Contribution France Energie Eolienne

CONSULTATION PUBLIQUE N°2020-005 DU 5 MARS 2020 RELATIVE AU
SCHEMA DECENNAL DE DEVELOPPEMENT DU RESEAU DE TRANSPORT
DE RTE ELABORE EN 2019

Juin 2020

Figure 1: Taux d'affectation des capacités réservées (%), source RTE au 30/01/2020

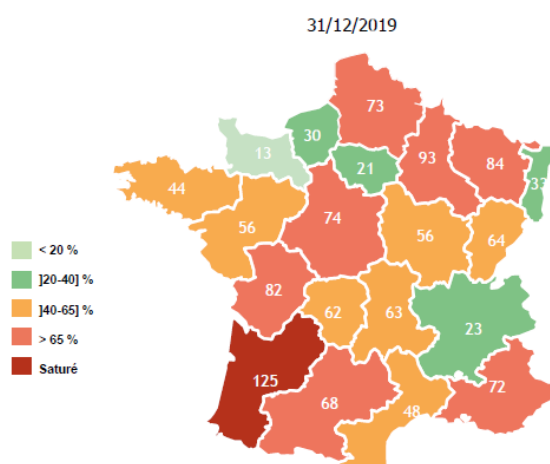
Aujourd'hui cette inquiétude devient réalité, avec la quasi-totalité des schémas régionaux saturés ou proches de l'être, en parallèle des plannings de révision de ces schémas qui se rallongent et qui ne laissent envisager qu'une unique révision publiée en 2020.
